**RESPUESTA A AMPLIACION DE INFORMACIÓN SOLICITADA MEDIANTE EL
OFICIO No DRPO-DIREC-SEIA-NE-377-2023 DEL 12 DE ABRIL DE 2023 NOTIFICADA EL
5 DE MAYO DE 2023.**

PROMOTOR: DESARROLLO GANADERA DEL CERRO, S.A

PROYECTO: LÍNEA DE CONDUCCIÓN DE AGUA HACIA PLAYA CARACOL

**CORREGIMIENTOS DE EL LÍBANO Y DE PUNTA CHAME, DISTRITO DE CHAME,
PROVINCIA DE PANAMÁ OESTE.**

- Árbol de mango con probable poda de raíz en el alineamiento de la tubería cuyas coordenadas son 629668 este y 952372 norte.

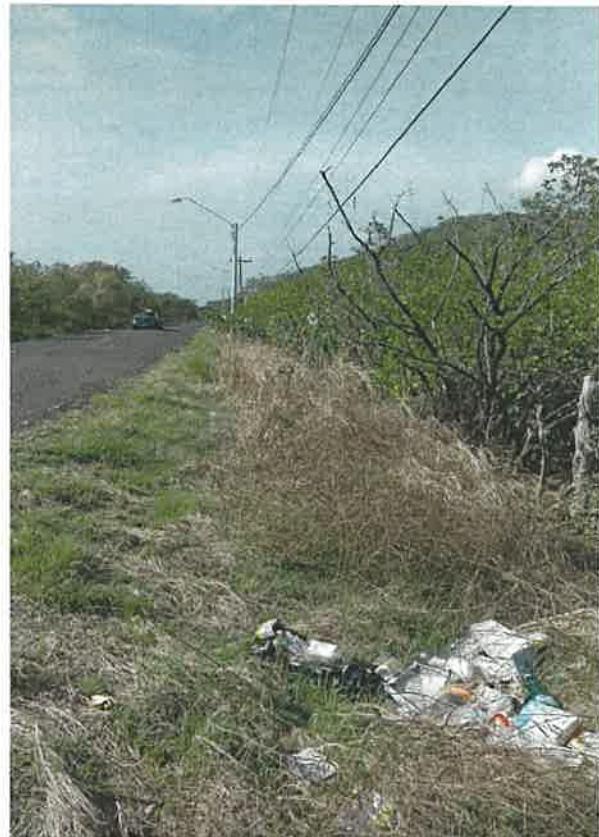
6. Presentar INVENTARIO FORESTAL de las especies de árboles presentes en el área de influencia del proyecto que se verán afectados, cuantificar y presentar el cuadro con todos los parámetros dasométricos y su volumen.

De acuerdo con el recorrido efectuado a lo largo de los 8 kms con que cuenta el alineamiento de la tubería de agua potable que se ha de instalar hacia el proyecto Playa Caracol, solo se pudo determinar la existencia de un árbol de mango, ubicado en la coordenada 629674 Este y 952377 Norte, que se encuentra específicamente a 72m de la salida del camino de tierra o servidumbre que proviene desde el sector de acceso al proyecto Sea Hills Etapa 1, rumbo al este, por lo tanto no fue posible realizar un inventario forestal de acuerdo a los lineamientos establecidos por el Ministerio de Ambiente, considerando que no existen corredores ni parches de bosque con elementos arbóreos en la zona de desarrollo del proyecto, sino más arbustos de pequeños diámetros.

En la imagen a continuación se muestra el citado árbol de mango, mismo que presenta un diámetro de 0.73m, una altura aproximada de 6m, arrojando un volumen estimado de 1.25m³. Es probable que al realizar la excavación, se encuentre alguna raíz de este árbol que haya que podar, lo cual se procederá a efectuar con motosierra, no hay planes de llevar a cabo ningún otro tipo de poda o corte en este árbol.
